Европейская экономическая комиссия**Комитет по внутреннему транспорту****Всемирный форум для согласования правил
в области транспортных средств**

**Предложение по поправкам серии 02 к Правилам № 86
ООН (установка устройств освещения и световой
сигнализации для сельскохозяйственных транспортных
средств)****Представлено Рабочей группой по вопросам освещения и световой
сигнализации***

Воспроизведенный ниже текст был принят Рабочей группой по вопросам освещения и световой сигнализации (GRE) на ее восемьдесят четвертой сессии (ECE/TRANS/WP.29/GRE/84, пункт 30). В его основу положен документ ECE/TRANS/WP.29/GRE/2020/7/Rev.1. Этот текст представлен Всемирному форуму для согласования правил в области транспортных средств (WP.29) и Административному комитету (AC.1) с целью его рассмотрения на их сессиях в ноябре 2021 года.

Рис. 1
Базовая стандартная зона

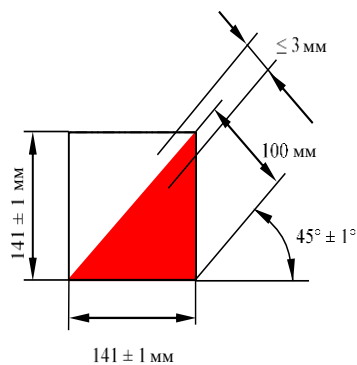
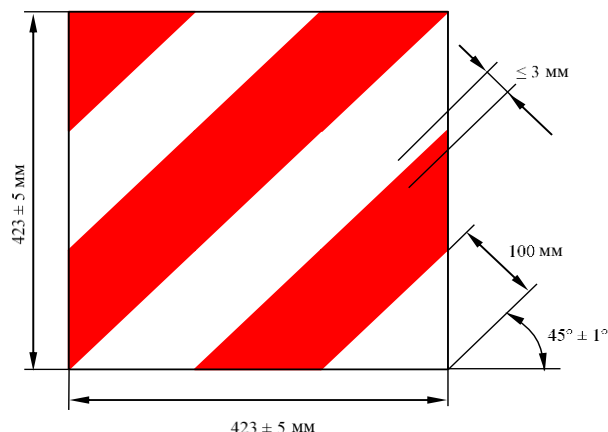
Пункт 1.1 изменить следующим образом:

- «1.1 Сигнальные таблички и сигнальные наклейки должны иметь следующие размеры:

Рис. 2
Сигнальная табличка или сигнальная наклейка (в качестве примера показана форма А)
